N/Réf. : IXL20487\_705\_PU  
Gest. : XX/XX  
V/Réf. : CIT/URB/AS/PU2022/346-144/194-196  
Corr: Gauthier Loundja  
NOVA : 09/XFD/1851078

**IXELLES. Boulevard Général Jacques, 194-196**  
(= façade avant en zone de protection de l'Ensemble de maisons Art nouveau Bld. G. Jacques 186-188 de l'architecte Benjamin de Lestré de Fabribecker)  
**PERMIS D'URBANISME** : régulariser des aménagements intérieurs et l'extension d'une terrasse et des changements de châssis et modifier la façade avant

### Avis de la CRMS

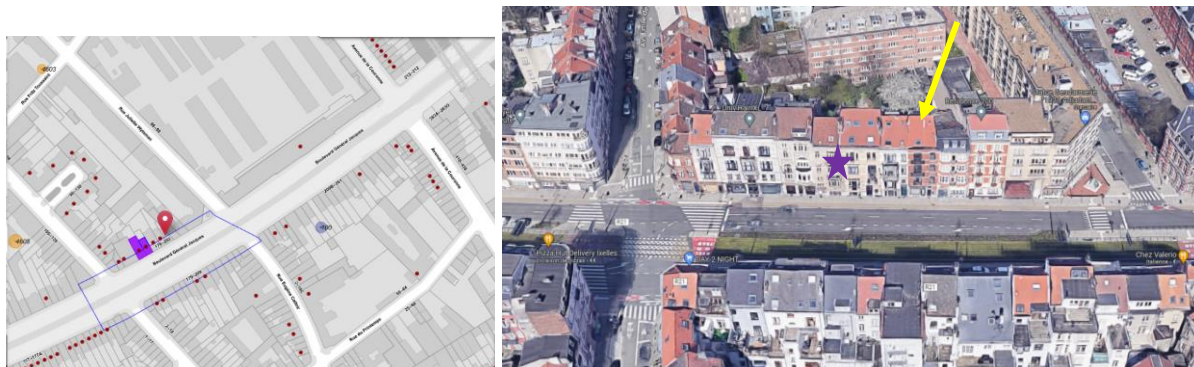
- Placement de châssis PVC en façade avant ;
- Placement d'une allège pleine pour la porte-fenêtre du 1<sup>er</sup> étage ;
- Châssis sans division verticale pour la travée de droite, l'ouverture des fenêtres n'étant pas possible en raison de l'implantation de l'escalier devant les baies ;
- Modification de la terrasse du 4<sup>e</sup> étage ;
- Modification du niveau de plancher au rez-de-chaussée (séjour), descendu d'une cinquantaine de cm afin de créer une mezzanine (dressing/bureau), ce qui a été autorisé pour la 3<sup>e</sup> pièce en enfilade.

La CRMS ne souscrit ni à la régularisation de l'usage du PVC pour les châssis et la porte d'entrée ni à l'absence de division verticale dans les châssis de la travée de droite. Ces modifications appauvrissent la qualité de la façade (le bien est inscrit à l'inventaire) mais aussi l'environnement qui façonne la zone de protection des biens classés. Elle demande de recourir au bois et de respecter les divisions originelles, y compris pour la porte. Cette même approche devrait avoir lieu également en façade arrière. S'agissant de la composition du rez-de-chaussée, la CRMS demande de s'en tenir à la situation 'dite' de droit (*s'agit-il cependant encore d'une situation de droit dans la mesure où le permis a été délivré en 2015 ?*) qu'elle juge la moins mauvaise si le logement reste acquis au rez-de-chaussée.
